ASSOGGETTABILITA' A VALUTAZIONE DI IMPATTO AMBIENTALE.
VARIANTE DEL PIANO DI COLTIVAZIONE DELL'ATTIVITÀ ESTRATTIVA DENOMINATA PIAN DEL BUE. CIPRESSA (IM)

RIF. S1013. RICHIESTE INTEGRAZIONI PROT. 2024-1404893 DEL 12/09/2024 E 2024-1435134 DEL 18/09/2024.

RELAZIONE INTEGRATIVA

Planimetria con calcolo del bacino a valle della cava

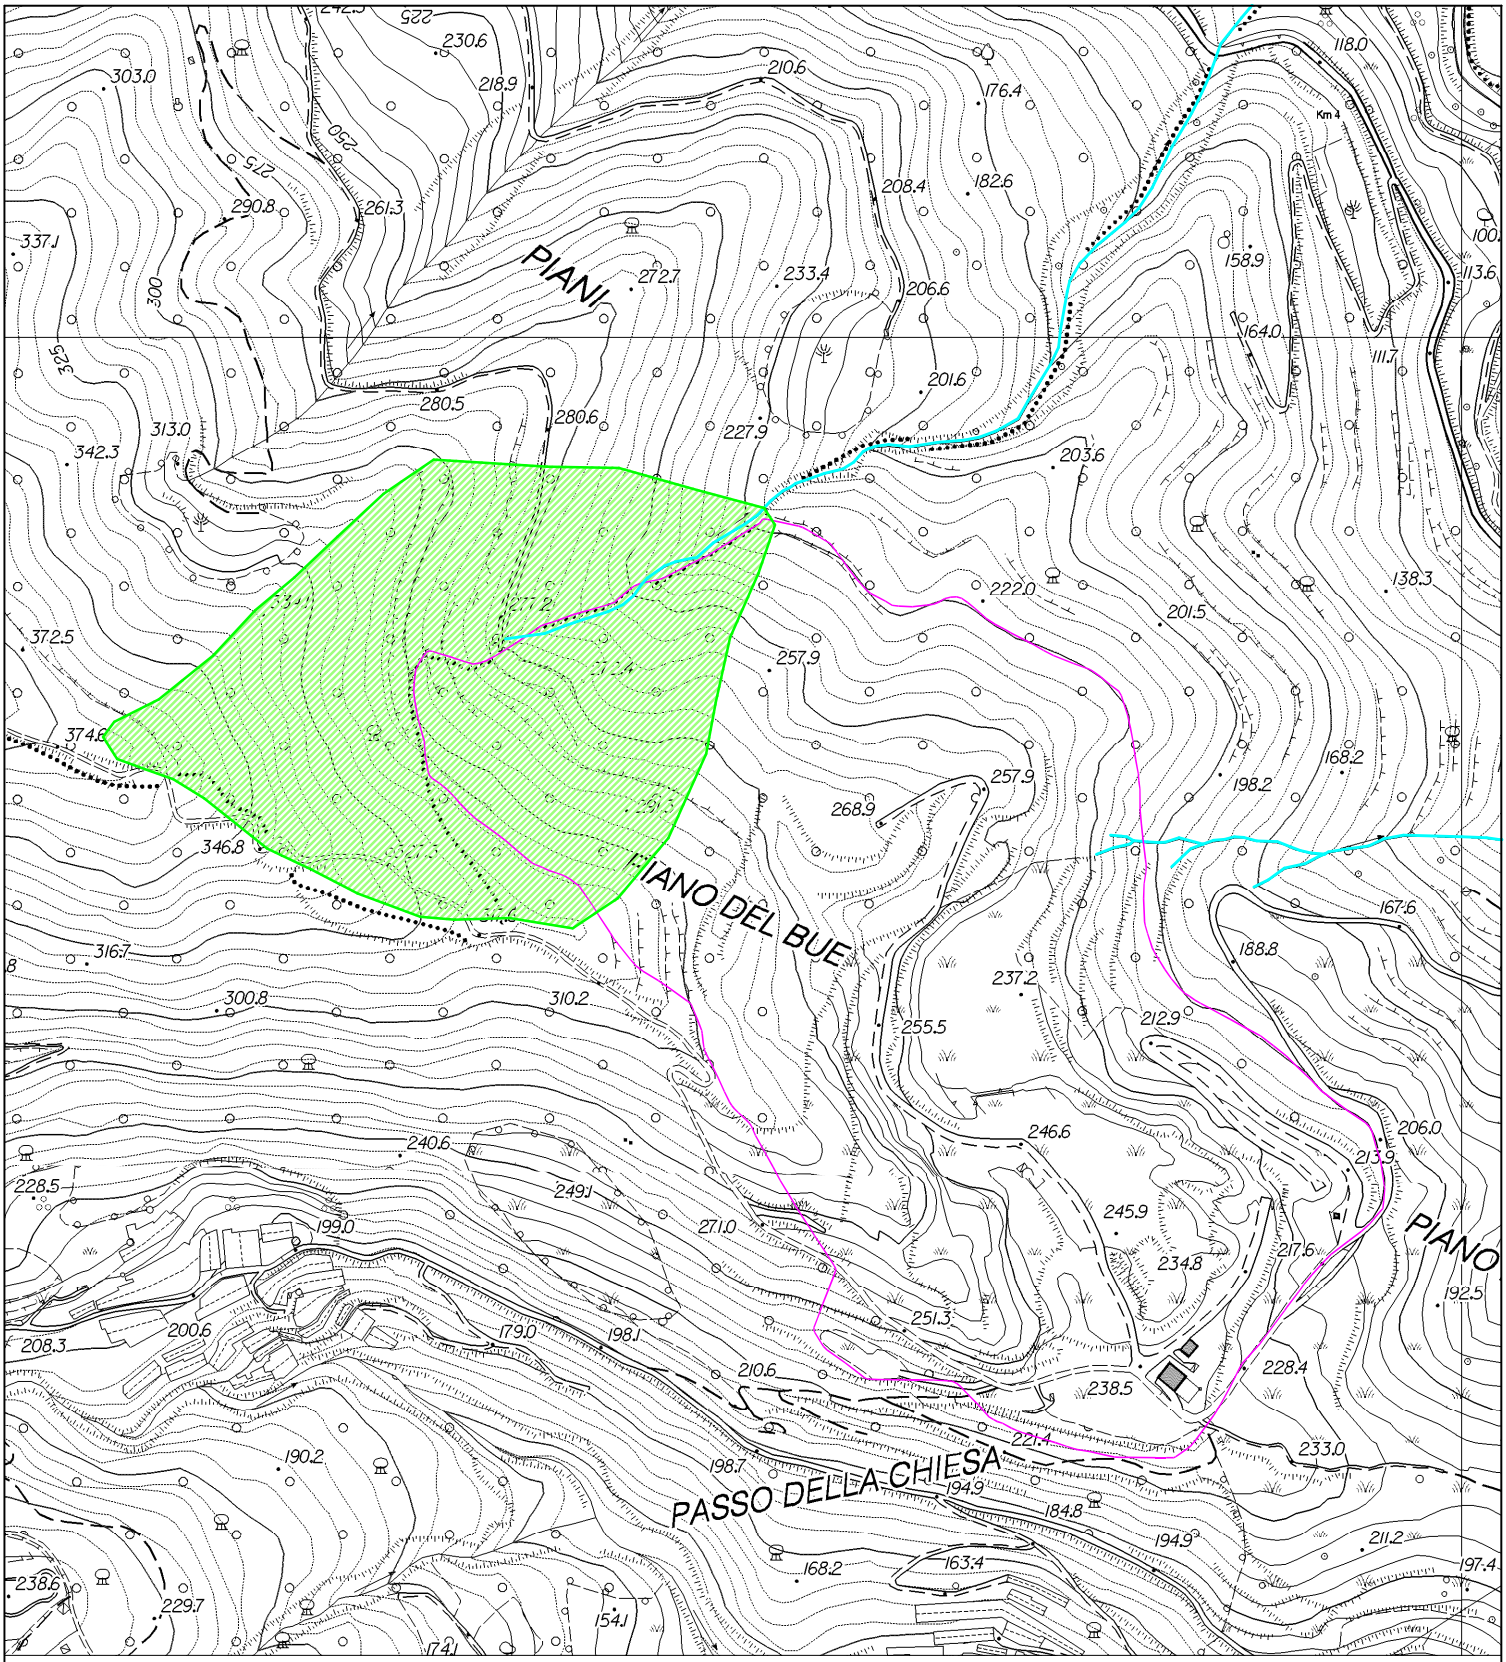
- *determinazione grafico analitica dell'area di bacino del o dei rii che possono essere interessati dalle opere, misurata al primo nodo di confluenza a valle dell'intervento, ai fini della corretta determinazione del livello di reticolo idrografico ex art. 3 R.R. 3/2011;*
- *opportune valutazioni di compatibilità circa l'eventuale applicazione delle norme di Piano di Bacino e di Regolamento, per quanto riguarda rispettivamente la fascia di rispetto e di inedificabilità, considerato che eventuali opere ricadenti in tali fasce non devono aggravare le condizioni di pericolosità ed il rischio idraulico, aspetti potenzialmente impattanti sotto il profilo ambientale e da esaminare, seppur successivamente, anche nella futura fase autorizzativa.*

La cava pian del Bue, con particolare riferimento al fronte estrattivo nord, è in prossimità del tratto di monte di un impluvio indicato nel reticolo idrografico regionale.
Il bacino scolante limitato alla zona interessata dalla cava è molto piccolo, e di superficie inferiore a 0,1 kmq.
Tuttavia il primo nodo di confluenza indicato nel reticolo regionale è il rio San Lorenzo nel fondo valle. Quindi interpretando restrittivamente la norma, il bacino deve essere calcolato a tale confluenza, con il risultato di classificare l'impluvio nel reticolo di 3° livello (bacino 0,23 kmq).
La fascia di inedificabilità assoluta è quindi pari a 10 metri dall'impluvio o dal limite catastale. Nel caso specifico la distanza è misurata dal limite catastale essendo l'impluvio in ogni punto più lontano.
Nel progetto depositato si prevede di realizzare un gradone di scavo a quota 254. Per raccordare la parte finale del gradone con il terreno naturale si prevedevano piccoli movimenti di terra anche in zona marginalmente interna alla fascia di inedificabilità.

Superficie bacino sotteso a valle del limite di cava = 0,09 kmq
(reticolo minuto ai sensi Reg. Reg. 3/2011 art.3)
